**INFORME DE ANÁLISIS DEL PROYECTO “ACCESO A QUITO DESDE LOS VALLES ORIENTALES Y CONSTRUCCIÓN DEL PUENTE GUAYASAMÍN”
DESARROLLADO POR LA EPMMOP A TRAVÉS DE LA EMPRESA “CHINA ROAD AND BRIDGE CORPORATION” - CRBC**

*Dirección Metropolitana de Políticas y
Planeamiento de la Movilidad
11.03.2021*

Figura 3 – Solución vial Plaza Argentina

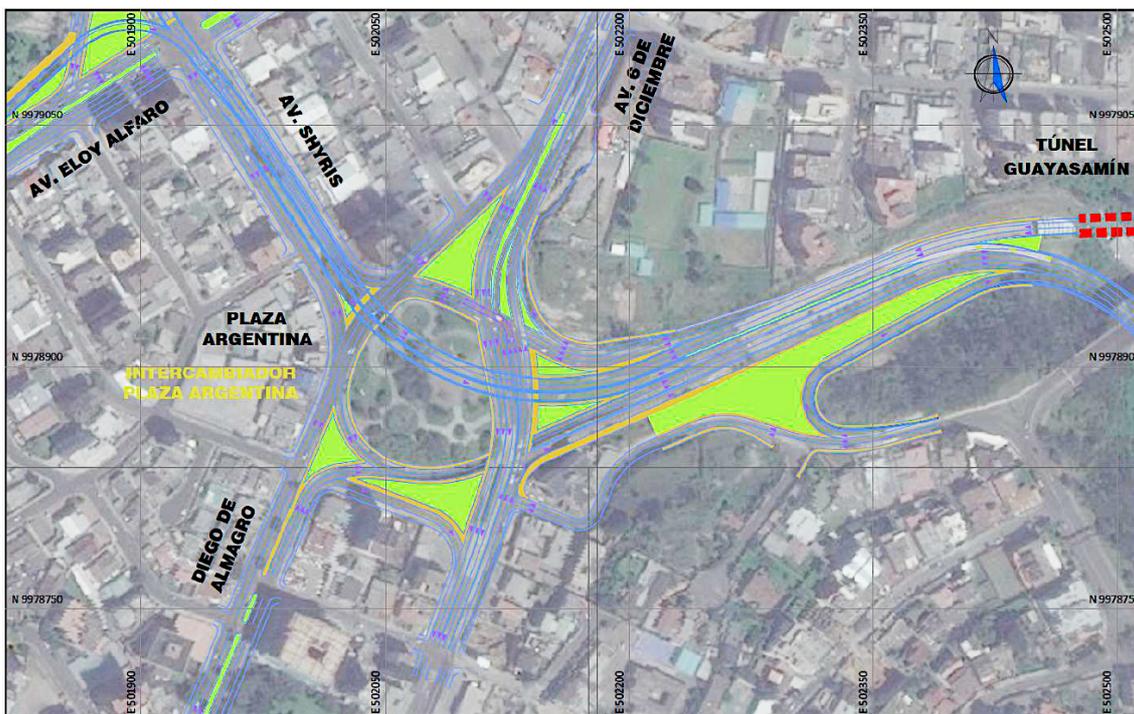
- a) Debido a la supresión de la conectividad directa desde la Av. De Los Shyris hacia la Av. 6 de Diciembre sur, medida aplicada por efectos de la accesibilidad peatonal más segura hacia la Plaza Argentina en el costado sur de la misma, los flujos de tráfico respectivos se adicionarán a los existentes que llegan a la intersección de la Av. Diego de Almagro en sentido norte-sur hacia la calle Whympfer, situación que afectará su capacidad.

- b) En el tramo de la Av. 6 de Diciembre, comprendido entre la intersección con la Av. Guayasamín (Vía Interoceánica) y la proyección de la calle Juan Severino, la propuesta implanta progresivamente de sur a norte entre 6 y 8 carriles de circulación sin refugios centrales de protección adecuados (parterres/bordillos de 0,30 m de ancho), así como también en la proyección de la Av. Guayasamín (Vía Interoceánica) y la Av. De Los Shyris, aspecto necesario para garantizar la seguridad peatonal, pues el ancho a cruzar es de aproximadamente en 25 y 35,00 m respectivamente, con lo cual, peatones quedarán en el intermedio de su travesía para completarla en la siguiente fase semafórica.

- d) No existe una claridad respecto de lo que pasará con la parada de la Ecovía en el lado norte de la Plaza Argentina. De acuerdo con el rediseño de la Plaza, se puede presumir que dicha parada sería reubicada aproximadamente 100 m hacia el sur (hasta donde la tangente lo permita), con lo cual la distancia de recorrido de los usuarios que harán transbordo entre este Corredor y la Plaza Argentina en donde se ubicarán las paradas de los servicios de transporte que accederán desde los valles nororientales, sería aproximadamente de 65 m, distancia adecuada para el efecto.

- e) Existen inconsistencias entre los planos de señalización vial y las definiciones de accesibilidad peatonal a la Plaza Argentina expresadas gráficamente en el rediseño de dicha Plaza. Es necesario revisarlas y establecer un solo criterio.

- f) En el diseño de señalización no se ha tomado en cuenta los cruces peatonales a nivel sobre la Av. 6 de Diciembre a la altura de la calle Boussingault, así como tampoco sobre la Av. Diego de Almagro a la altura de la calle Juan Severino; ni tampoco sobre la Av. 6 de Diciembre a la altura de la calle Bélgica, el cual permite acceder a la parada del Corredor Oriental – Ecovía.

- l) Se propone implementar sobre las calzadas, alrededor de la Plaza Argentina, dos o tres plataformas a nivel de acera con la intención de facilitar el cruce de los peatones. Sin embargo, por sí solas no lograrán ese objetivo debido a que, por lo menos en dos de los tres sitios señalados, no se disminuyen los volúmenes vehiculares de circulación, subsistiendo la conflictividad peatón-vehículo.

Para mitigar este efecto, se deberá incorporar el giro izquierdo directo desde la Vía Interoceánica/Av. Guayasamín hacia la Av. 6 de Diciembre (sur), factible de implementarse en la fase semafórica correspondiente este-oeste, realizando además las respectivas reformas geométricas menores.

Se requiere efectuar una revisión de cómo solventar estos requerimientos en incorporar los al proyecto final.

Por lo tanto, es necesario se clarifique esta observación, incluyéndola en los informes correspondientes del proyecto; así como también, debe incorporarse el diseño de reubicación de la parada del Corredor Oriental – Ecovía con su respectiva señalización y semaforización, y de cómo quedará el sitio donde se presume se retirará la parada.

La solución eficiente para el efecto sería la implementación de elementos semafóricos; sin embargo, esa situación implicaría una redundancia no necesaria en la protección del peatón (semáforos y plataformas elevadas); al contrario, se generarían afectaciones a la circulación vehicular al disminuir la fluidez de la circulación y por ende la capacidad vial. Por consiguiente, se sugiere no implementar las plataformas a nivel de acera en las calzadas vehiculares de alto flujo vehicular o realizar un diseño que no afecte lo señalado.

Figura 4 – Solución vial intersección Av. Eloy Alfaro - Av. De Los Shyris

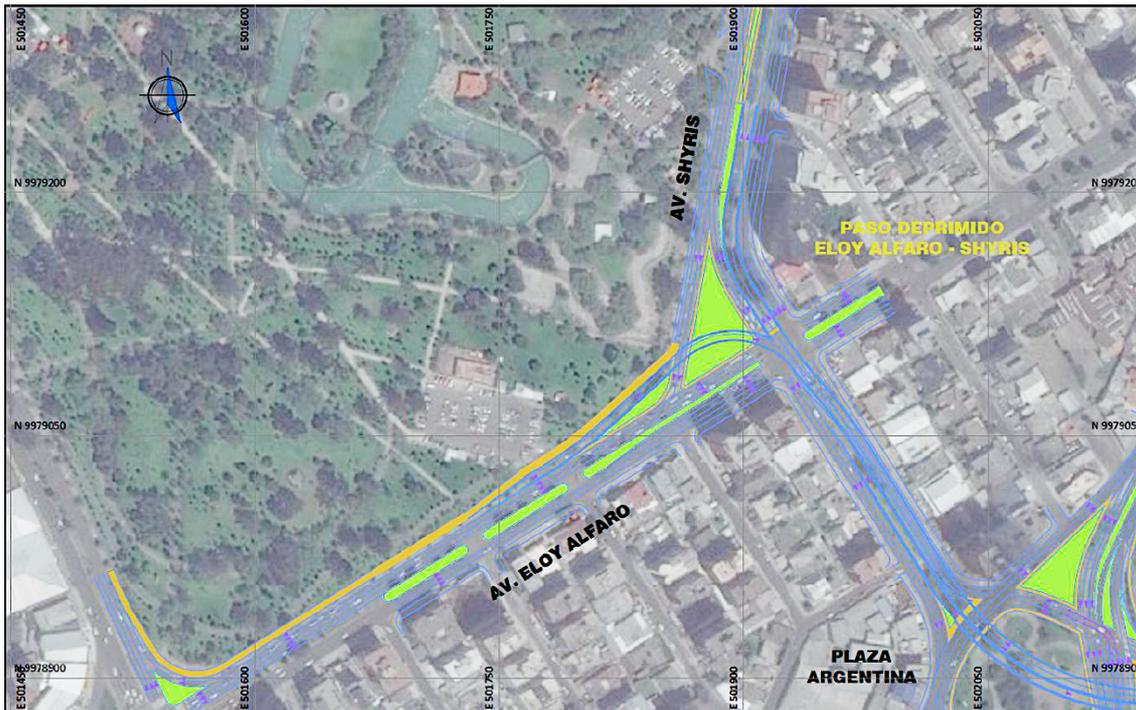
- i) Las microsimulaciones de tráfico efectuadas y que constan en uno de los informes anteriores, no son completas, pues no se simula lo que pasaría en los tramos occidentales de las avenidas De Los Shyris y Eloy Alfaro, junto al Parque La Carolina, análisis que es fundamental para verificar el comportamiento global vehicular y la capacidad vial de las intersecciones a la que llegan esos flujos de tráfico, sobre todo ahora con la modalidad “free flow” del Peaje Guayasamín.

Este análisis permitirá determinar si es viable o no la asignación de tráfico por las rampas directas hacia las avenidas De Los Shyris y Eloy Alfaro, sobre todo a esta última, ya que en la actualidad dicho tramo vial con dirección al cruce con la Av. De La República presenta altos niveles de saturación, y que con la inyección adicional directa del tráfico libre procedente del Túnel Guaysamín, podría colapsar, dejando inclusive vehículos en cola en dicha rampa.

- j) Según el diseño de señalización, el tramo de la Av. Eloy Alfaro entre Av. De Los Shyris y Av. De La República, se incrementa un carril que se haría sobre el parque La Carolina, de forma que la salida de la rampa del paso inferior que llega a la Av. Eloy Alfaro continuaría con un carril propio en una longitud de 228 m, lo cual es contradictorio respecto de lo indicado los planos de diseño geométrico.

Siendo este un aspecto de mucha importancia, la microsimulación de tráfico realizada no toma en cuenta este tramo, tal como se indicó en el literal i) precedente, lo cual no permite evaluar esa situación que, dicho sea de paso, es uno de los puntos que presenta bajos niveles de servicio, lo cual se evidencia actualmente en ese sector. Por tanto, la incorporación directa de los flujos de tráfico que llegarán por esa rampa afectará aún más las condiciones de tráfico de esa aproximación al cruce con la Av. De La República.

Además, en este sitio es donde el transporte público que llegaría por el paso inferior debería permitir las futuras conexiones con el subsistema Metro en la Estación La Carolina, requerimiento que no se ha considerado en el diseño vial de ese tramo.
